**AVIS RELATIF À LA PROTECTION
CONTRE LES EVENTUELS EFFETS NOCIFS ET NUISANCES
PROVOQUÉS PAR LES RAYONNEMENTS NON IONISANTS
GÉNÉRÉS PAR DES ANTENNES ÉMETTRICES STATIONNAIRES**

Commune : AYWAILLE - Exploitant : TELENET GROUP

Référence exploitant : LG2030M

Rapport n° 338 / 2025

Figure 1 : Vue en plan des lieux de séjour et des points de contrôle

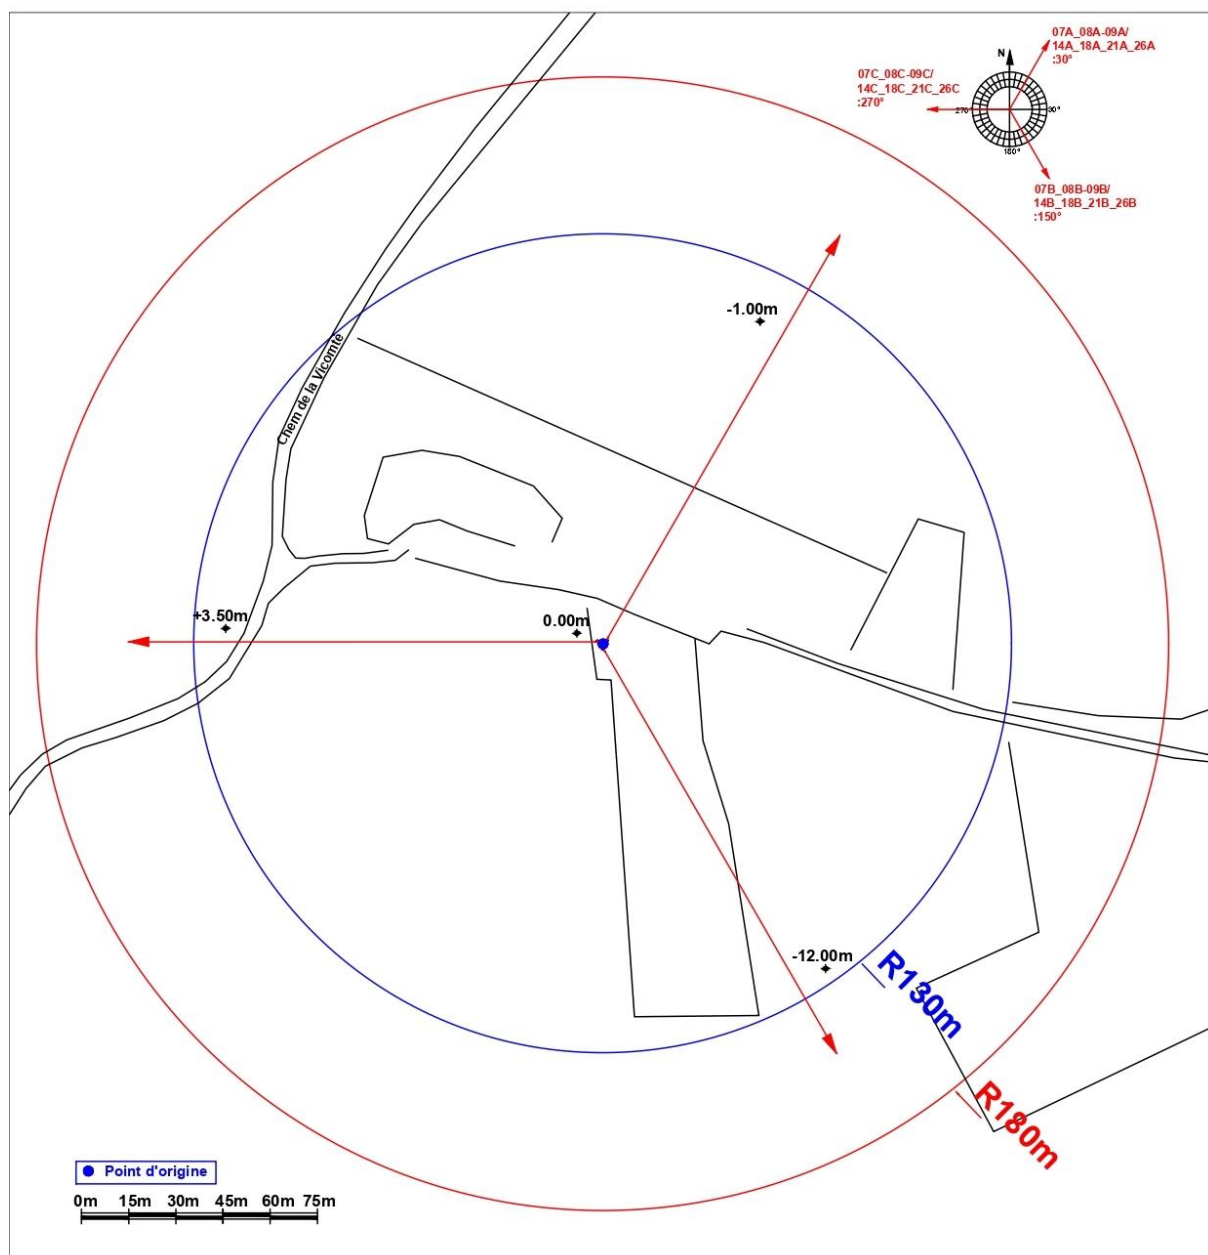
En ce qui concerne les antennes de l'installation mentionnées dans le tableau 1, la distance maximale à laquelle la limite pourrait être atteinte, à l'extérieur, est égale à 125,7 m. S'il n'y a pas de LS à une distance inférieure, les antennes respectent forcément la limite d'immission.

Dans le cas des LS situés à l'intérieur des bâtiments, une atténuation d'obstacle est prise en compte et il en résulte que la distance maximale à laquelle la limite pourrait être atteinte se réduit à 89,0 m.

Figure 2 : Vue en plan des installations d'antennes dans un rayon de 300 mètres autour de l'installation faisant l'objet de la demande d'avis

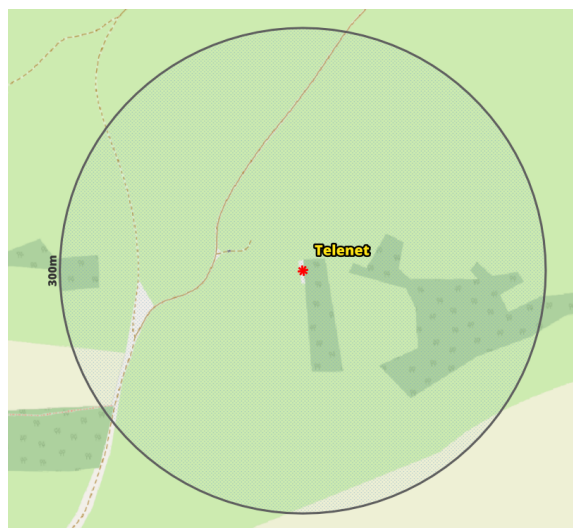
Compte tenu des considérations ci-dessus, il apparaît que l'intensité du rayonnement électromagnétique généré, dans les lieux de séjour situés dans un rayon de 300 mètres autour de l'installation référencée dans le paragraphe 2, par l'ensemble des antennes émettrices stationnaires de l'ensemble des exploitants du même site d'antennes émettrices stationnaires respecte la limite fixée à l'article 4, § 2 du décret.
